Aménagement hydraulique sur la commune de Thiergeville

Dossier de Porter à Connaissance

Numéro du projet : 15NNP060

Intitulé du document : Dossier de Porter à Connaissance

Figure 2-2 : Localisation de l'ouvrage sur le bassin versant

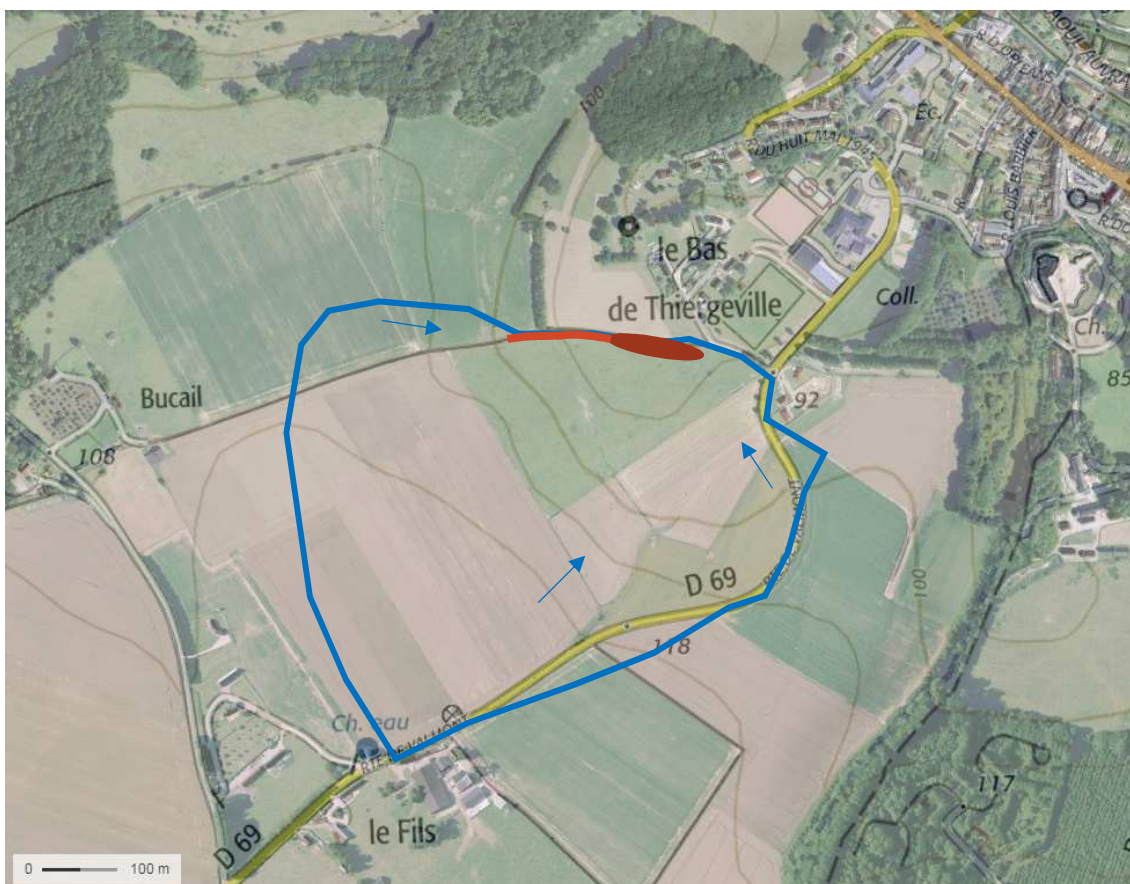
La Taille du Bassin versant est de 29,9 ha contre 26,72 ha initialement. Il intègre les passages sous voirie de la RD69 ; travaux intervenus depuis le dépôt du dossier Loi sur l'Eau.

Figure 4-1 : Profil de la noue

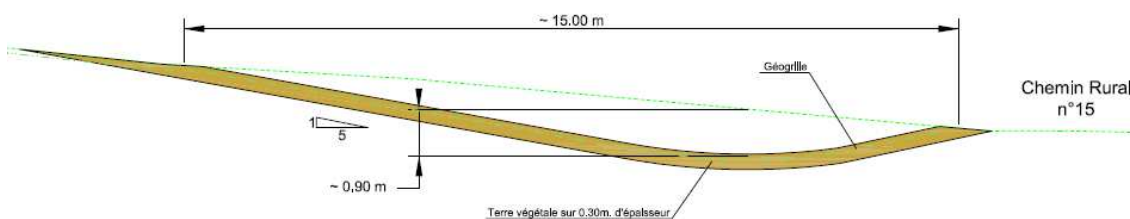
Le porter à connaissance porte sur la substitution du fossé initialement prévu en bordure du CR n°15 par une noue placée en amont immédiat de l'ouvrage dans l'herbage attenant. Cette noue permettra d'intercepter les eaux de ruissellement issues du versant sud, mais également celles parvenant par le chemin par le versant opposé.

La noue sera enherbée, aux faibles pentes présentera une largeur de 15 m environ en tête. Son fil d'eau sera environ parallèle au chemin rural et à 10 m de bordure de parcelle pour suivre la topographie du terrain sur un linéaire de 170 m.

Selon la pente (de 0,6 à 1,8%), la section de la noue varie entre 2,7 et 4,4 m². Elle est dimensionnée pour prendre en charge un débit de pointe de 6,2 m³/s pour un événement de durée 2 heures et de fréquence de retour 10 ans.

Figure 4-2 : Profil et Coupe en amont de la noue pour capter l'ensemble des eaux de ruissellement

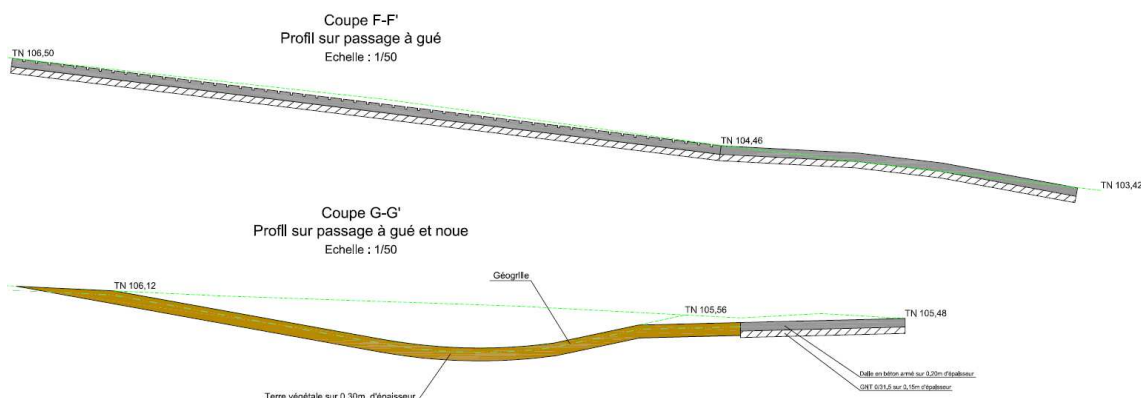
Un passage en béton armé sera implanté à hauteur de la croisée du CR15 en amont de la noue pour protéger le chemin et dévier les écoulements parvenant au chemin vers la noue. Ce passage sera aménagé sur une largeur de 6 mètres. Celui-ci se présentera sous forme d'une dalle béton de 20 cm d'épaisseur en béton armé reposant sur une grave compactée.

Ce « passage à gué » présentera un dévers vers la noue. Il sera équipé d'un revêtement strié permettant de briser l'énergie des eaux de ruissellement et de favoriser leur déport vers la noue. Les coupes en travers et en long sont proposées sur la figure suivante.

Figure 4-4 : Plan général et coupes des aménagements

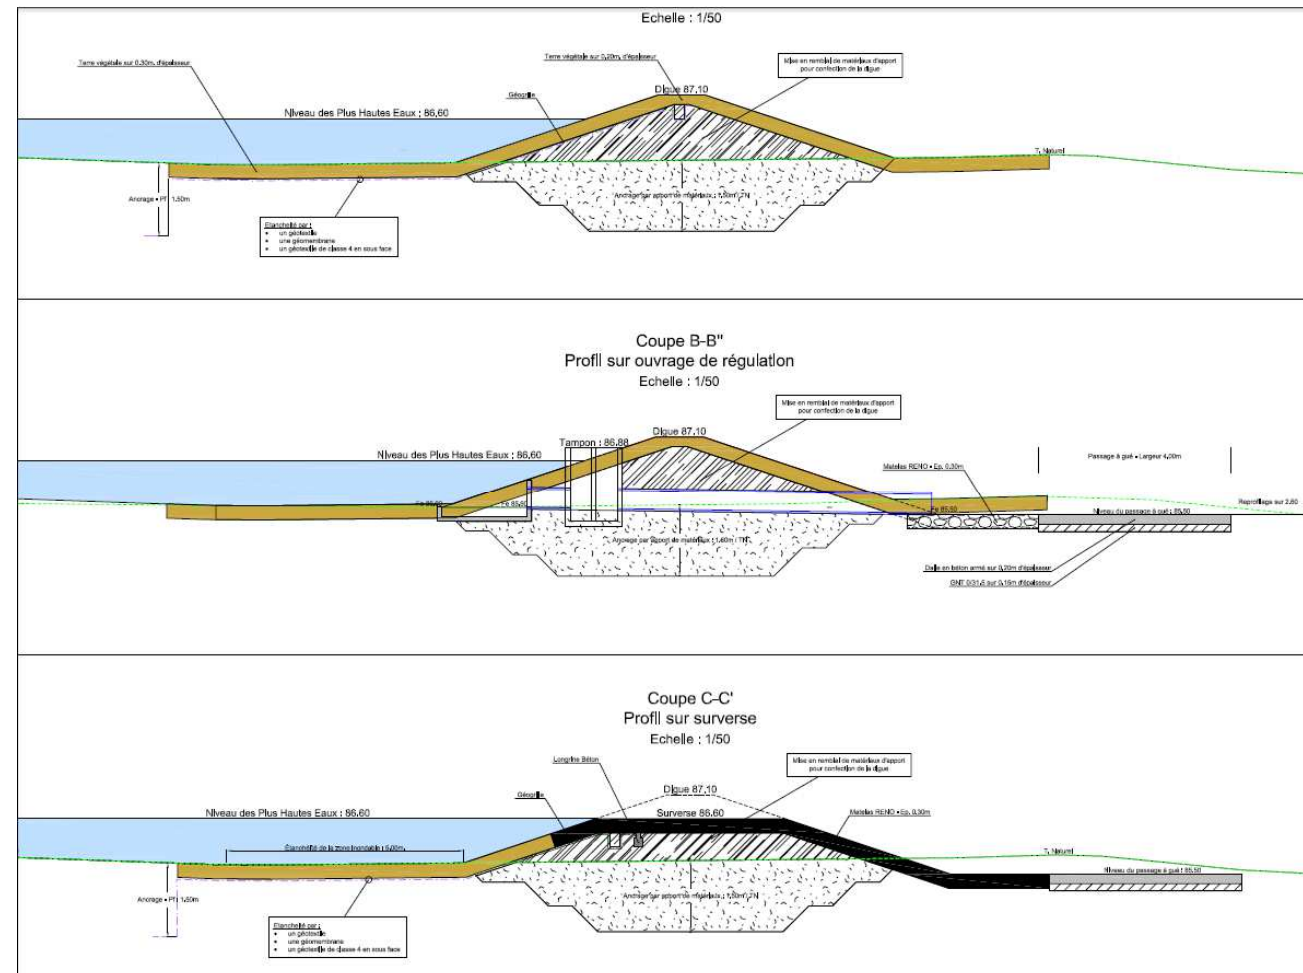
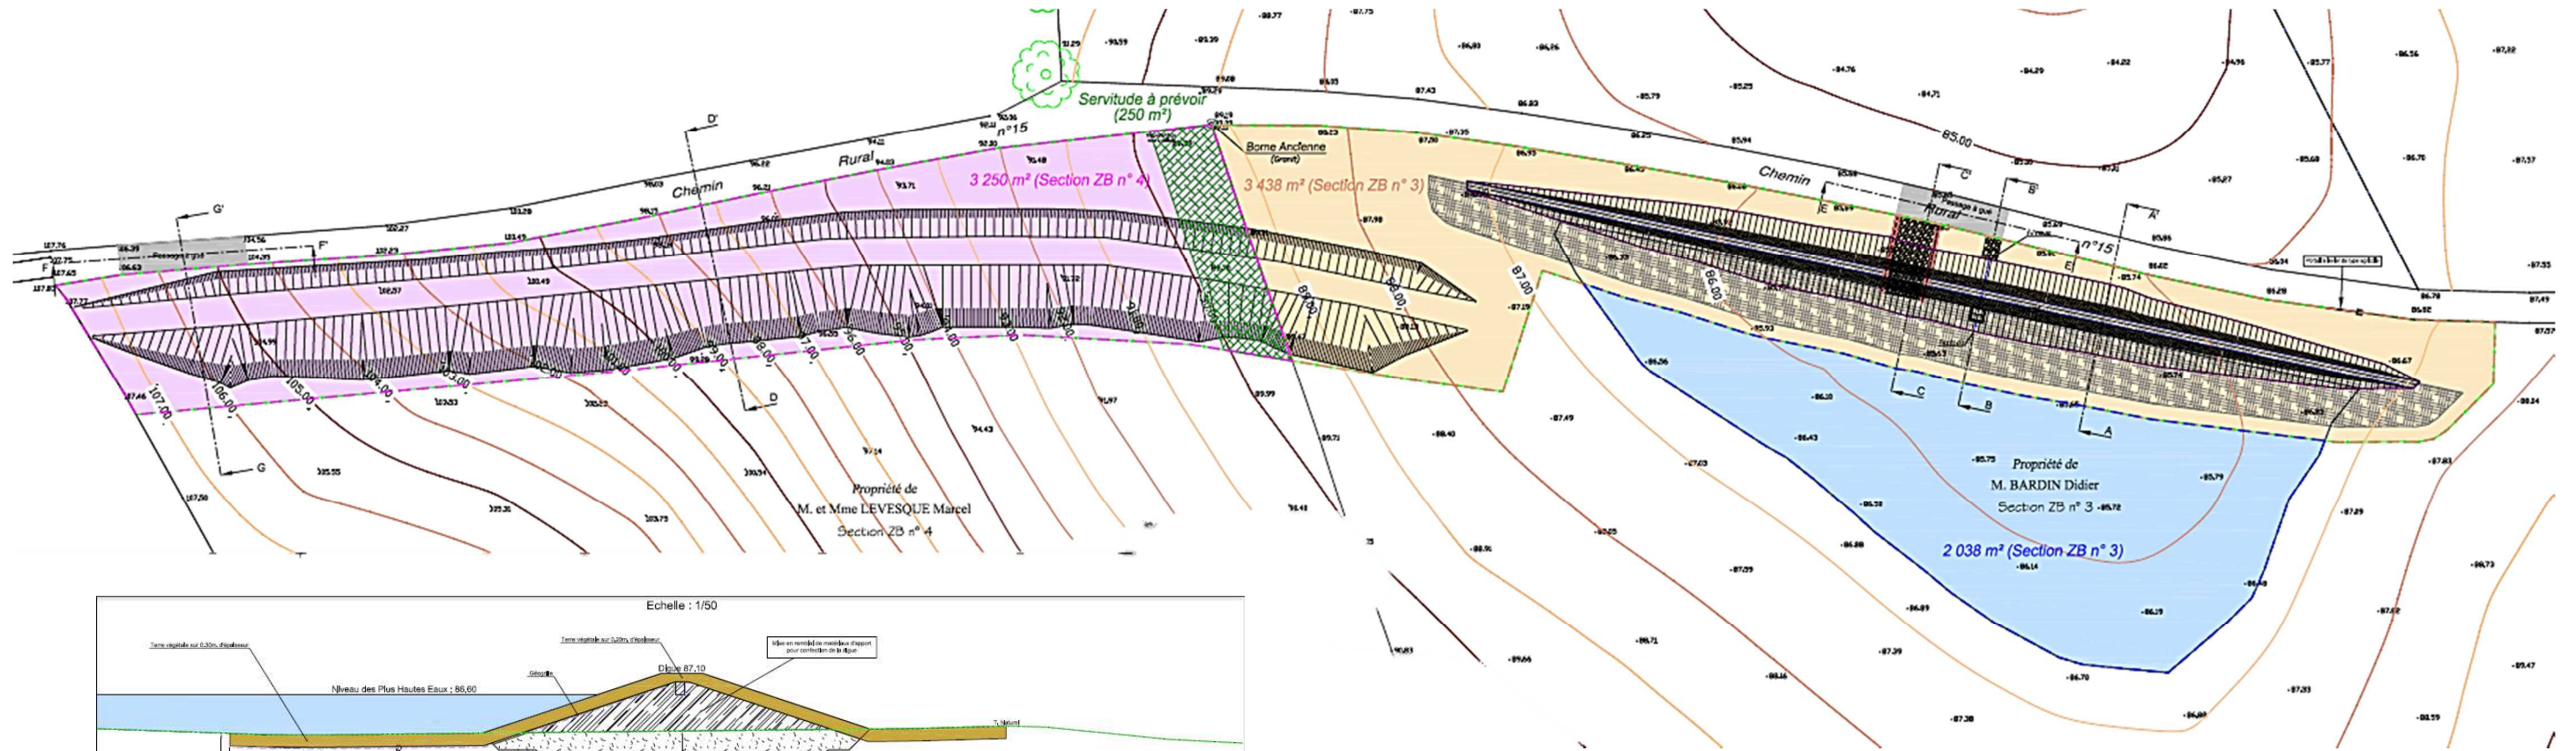
Les caractéristiques du barrage sont similaires à celles présentées dans le dossier initial (volume, débits de fuite... identiques). Toutefois, dans le cadre des relevés topographiques complémentaires menés pour définir le projet de nouvelle noue, une différence de calage de la topographie relevée par le géomètre est apparue. Les cotes

caractéristiques corrigées apparaissent en **en rouge** dans le tableau suivant, de même que la nouvelle emprise clôturée liée à la noue créée.

Ouvrage du Bas de Thiergeville	Barrage et prairie Inondable	Noue
Implantation		
Bassin versant	Valmont	
Commune	Thiergeville	
Lieu-dit	Le Bas de Thiergeville	
Parcelles cadastrales	ZB 3 et 4	
Caractéristiques techniques		
Surface du bassin de collecte	29,9 ha	
Emprise de l'ouvrage	1900 m ² (barrage)	~3000 m²
Emprise totale (clôturée)	~ 6800 m² au total	
Dimensions de l'ouvrage	1.52 m de haut (max au point bas), 127 ml, pente maximale des talus 3/2	Environ 15 m de large sur 170 m de long-
Surface inondée maximale (réf. pluie décennale)	2 990 m ²	-
Capacité	1 560 m³	-
Niveau des plus hautes eaux (NPHE) :	87 m NGF	-
Hauteur d'eau maximale dans l'ouvrage :	1,00 m	-
Cote crête du barrage	87,5 m NGF	-
Cote du fil d'eau	86 m NGF	-
Débit de fuite maximum :	54 l/s	-
Temps de vidange	7.4 h	-
Dimensions de la surverse	6 m de large/revanche de 0.5 m	-
Débit de surverse (débit de pointe T=100 ans) :	1 187 l/s	-
Destination débit de fuite :	Vallon du Bas de Thiergeville puis Valmont	Barrage & Prairie Inondable

Figure 4-5 : Volume à stocker pour une pluie décennale

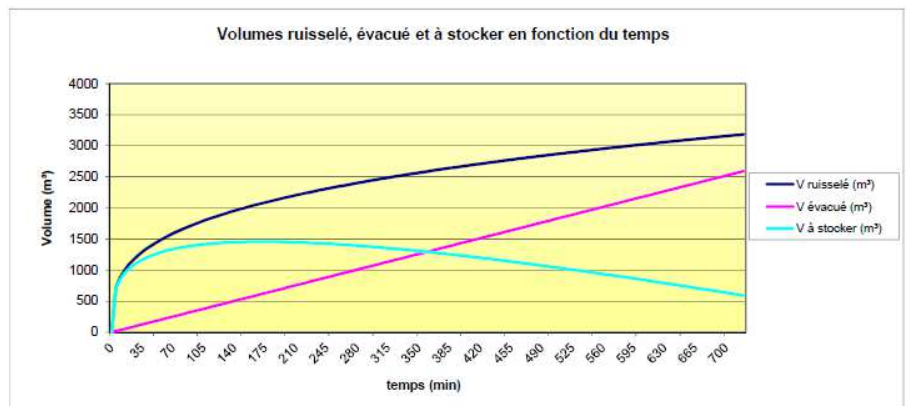
Le calcul présenté ci-après démontre que le dimensionnement du projet est bien adapté à la modification de la taille du bassin versant de 26,7 ha à 29,9 ha.

Synthèse :
Volume ruisselé = 2376.87 m³
Volume à stocker = 1458.77 m³

Le volume à stocker pour un évènement décennal est de 1460 m³. La capacité de stockage de l'ouvrage est de 1560 m³. Il existe donc une marge sécuritaire de 100 m³. **La modification de la taille du bassin versant n'entraîne donc pas de surcharge hydraulique sur le projet de barrage.**
